**Messaggio Municipale n° 1034 del 11 novembre 2024**

**LA RICHIESTA DI APPROVAZIONE DEL PREVENTIVO DI SPESA E DEL CREDITO DI CHF 246'000.00 (iva inclusa) PER LA PROGETTAZIONE E FORMAZIONE DI UN NUOVO MARCIAPIEDE CICLOPEDONALE TRATTO NUCLEO DI CANOBBIO – CENTRO STUDI TREVANO, NUOVE FERMATE SERVIZIO PUBBLICO IN ZONA “CANVETTO”, MANUTENZIONE E SISTEMAZIONE CANALIZZAZIONE PUBBLICA ACQUE MISTE SU VIA TREVANO E ILLUMINAZIONE PUBBLICA.**

**Analisi commissionale**

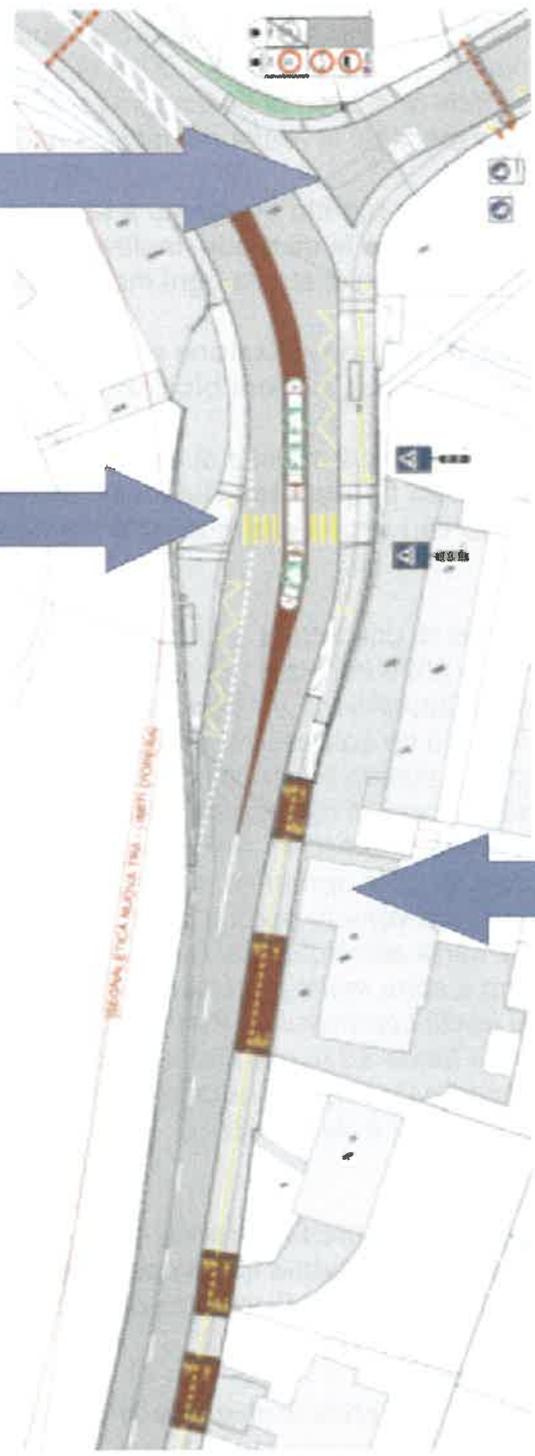
### **1. Pericolo di collisione tra le biciclette in discesa e le uscite di automobili dai parcheggi di privati (v. immagine a p. 4 e freccia 1).**

Queste misure non sono tuttavia ritenute sufficienti a escludere incidenti con drammatiche conseguenze. Il progetto non ci convince. Si fa qui dunque appello al **PRINCIPIO DI PRECAUZIONE** e a quello della **TUTELA DEI PIÙ DEBOLI** onde evitare anche il minimo incidente con ferimenti e altri danni gravi alle persone.

### **2. Pericolosità per le biciclette in provenienza dalla rotonda su via Tesserete in transito su via Circonvallazione nel trasferimento sul marciapiede ciclopedonale (v. immagine a p. 4 e freccia 2)**

Per la commissione si tratta di un progetto disegnato a tavolino che non rispecchia le necessità di chi utilizza regolarmente la bicicletta. Inoltre non tiene conto dell'intenso traffico che si verifica su questo tratto di strada ogni mattina tra le 7:30 e le 8:15.

### **3. Criticità nell'incrocio tra via Circonvallazione e via Trevano, sia in discesa sia in salita, per la convivenza automobili, pedoni biciclette/ trotinettes (v. immagine a p. 4 e freccia 3).**

Il progetto mette in conflitto tra di loro il transito di biciclette/trotinettes, automobili e pedoni in un'area molto ristretta ma molto frequentata. Nel messaggio non si fa riferimento a come organizzare la convivenza dei vari attori della mobilità e non vi sono indicazioni sulla segnaletica.

A mente della commissione queste criticità possono essere risolte, semplicemente **togliendo dal progetto la traccia ciclabile in discesa**. Pertanto, la minoranza della Commissione opere pubbliche, evocando il principio di precauzione, vi invita a voler risolvere:

➤ al Municipio è confidato il compito di chiedere al Cantone la modifica del progetto in modo che il transito di biciclette e trotinette sul nuovo marciapiede ciclo pedonale sia possibile unicamente in salita, dal comparto scolastico di Trevano verso la collina.
